Relatório Técnico de Fiscalização Sob Demanda dos Serviços de Abastecimento de Água e Esgotamento Sanitário do Município de Governador Valadares/MG

Fiscalização Sob Demanda – Modalidade Híbrida
Proc. Adm. Fiscalização Sob Demanda – 008/2026

2.1 Protocolo 363/2026, Ref. Ofício SAAE/DGE/188/2026 – “Investigação de denúncia por parte dos moradores dos bairros Santa Paula e Jardim do Trevo da ocorrência de água com altos níveis de turbidez saindo da torneira”.

Trecho crítico – Rua Angico – PVC DEFoFo DN 250mm

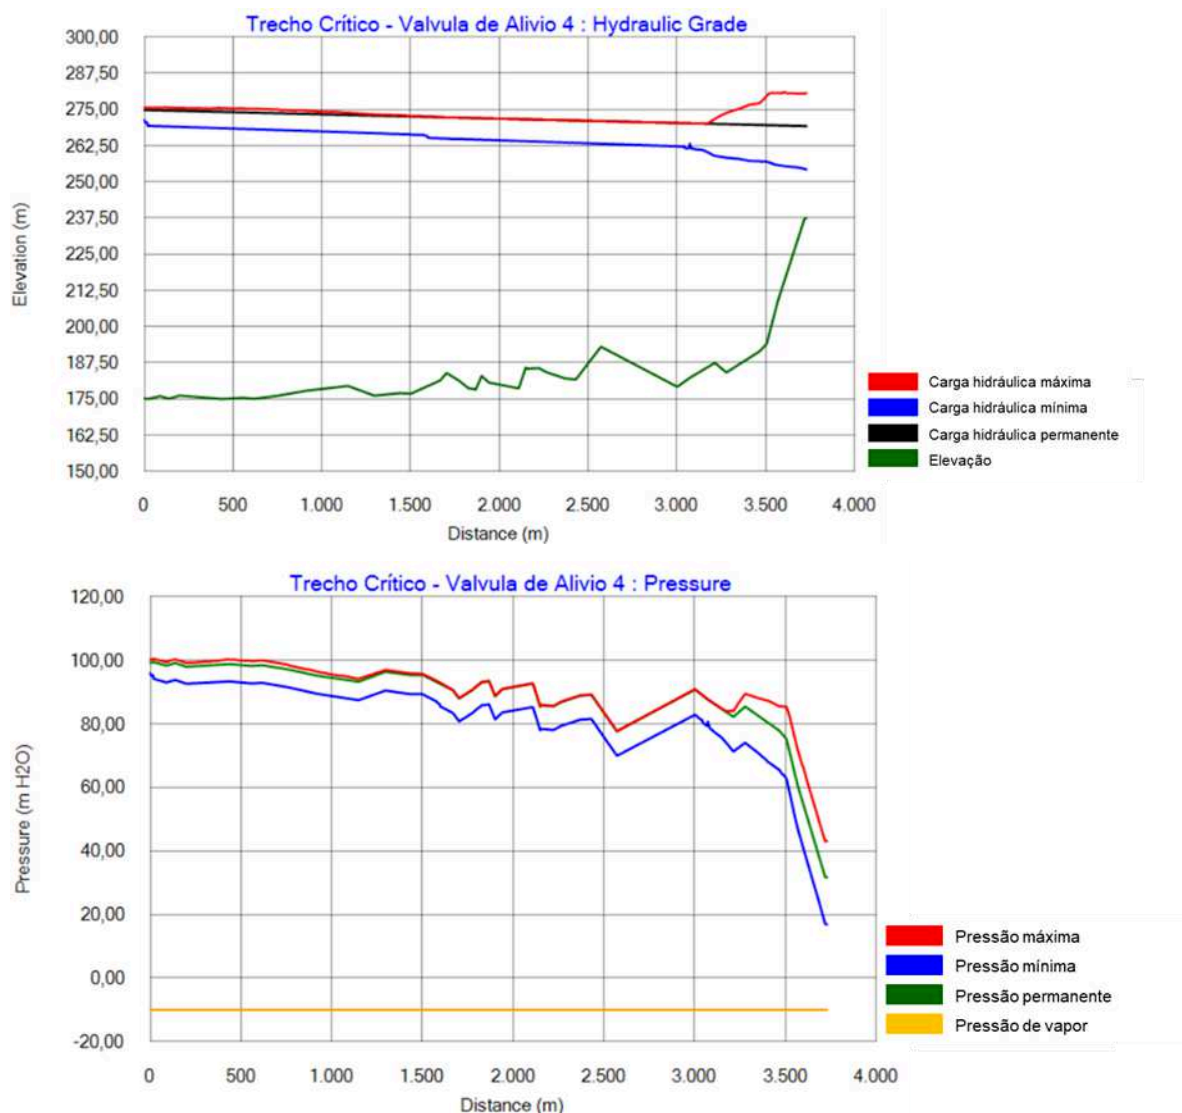
A seguir são apresentadas as envoltórias após a adição da válvula de alívio.

Pressão máxima = 100,45 mca

As soluções mencionadas no ofício, tais como implantação de VRPs em série, válvula de alívio, ajuste do tempo de fechamento da válvula controladora de nível, manutenção de ventosas e instalação de filtro em linha, podem contribuir, algumas com redução de pressões de operação e outras com redução de pressões transitórias, para a melhoria da condição operacional do sistema. Contudo, tais dispositivos não eliminam integralmente a ocorrência dos transientes hidráulicos, uma vez que estes são inerentes à operação de sistemas pressurizados.
